FORESPØRSEL OM PLASTRING AV ELVEKANTER

Uttalelse til søknad om sikring av elvekanter i Steinsdalselva i Osen

Område for kartutsnitt

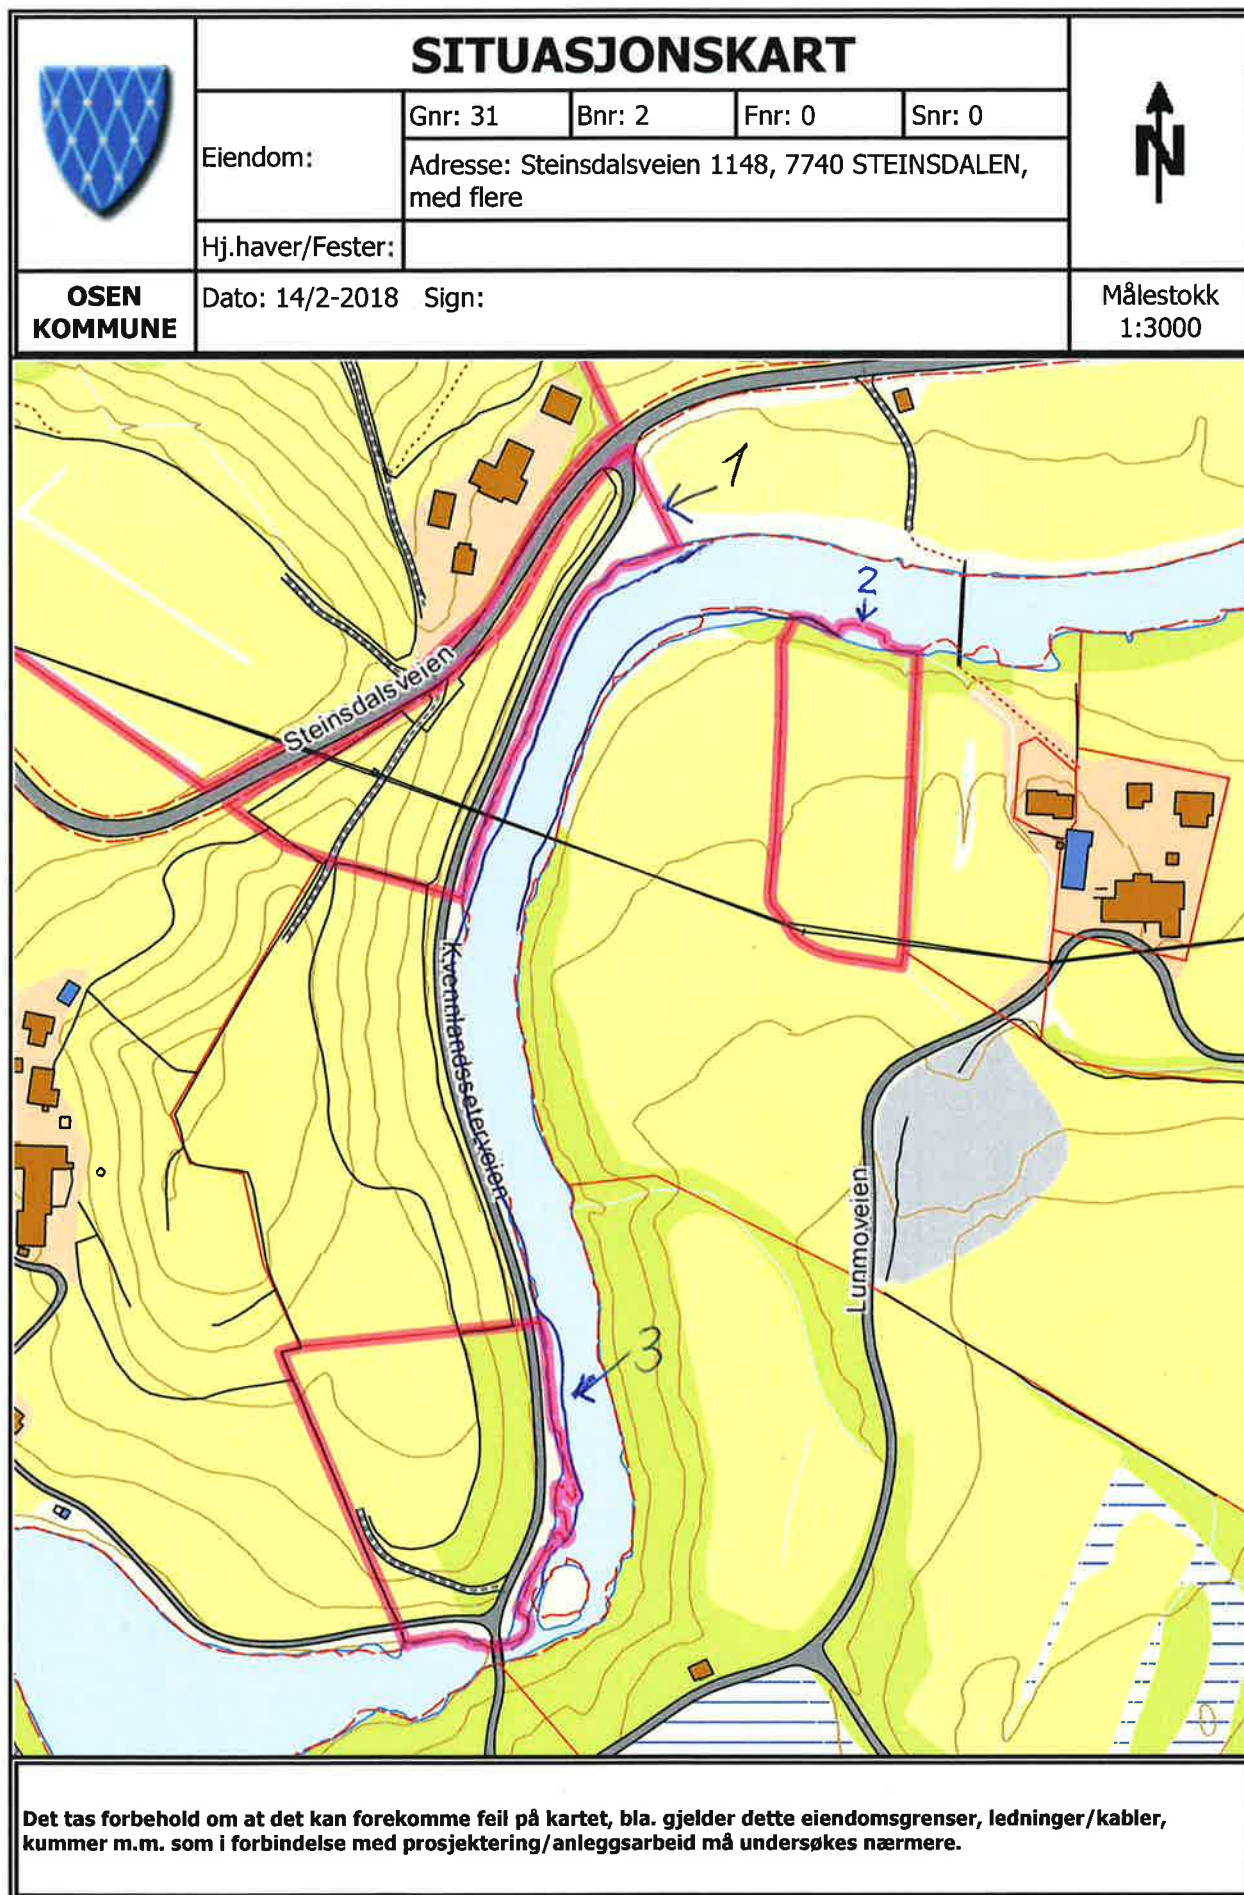
Helt konkret er det punktet benevnt «1» i kartet som er mest påkrevd. Statens vegvesen skal utbedre krysset mellom fv 715, og privat gårdsveg. I den forbindelse vil det være formålstjenlig å samtidig heve den private vegen noe, slik at man unngår fremtidig flomfare. Det er samtidig nødvendig å sikre vegen mot utrasing, da man i de senere år har opplevd at elva har gravd vekk deler av vegen i flere omganger.

Det er også ønskelig med mindre plastringstiltak ved punktene 2 og 3 i kartvedlegget for å unngå at dyrkajorda eroderes vekk.

Ved lokalitet 1 er det kort avstand mellom elva og en gårdsvei. Fylkesmannen mener at de omsøkte tiltakene ikke vil redusere vassdragets verneverdi mht. landskapsbilde, truede arter og truede naturtyper dersom tiltaket gjennomføres slik at kantvegetasjonen langs elva kan beholdes eller reetableres raskt. Tiltaket må avklares med NVE, som myndighet etter vannressursloven.
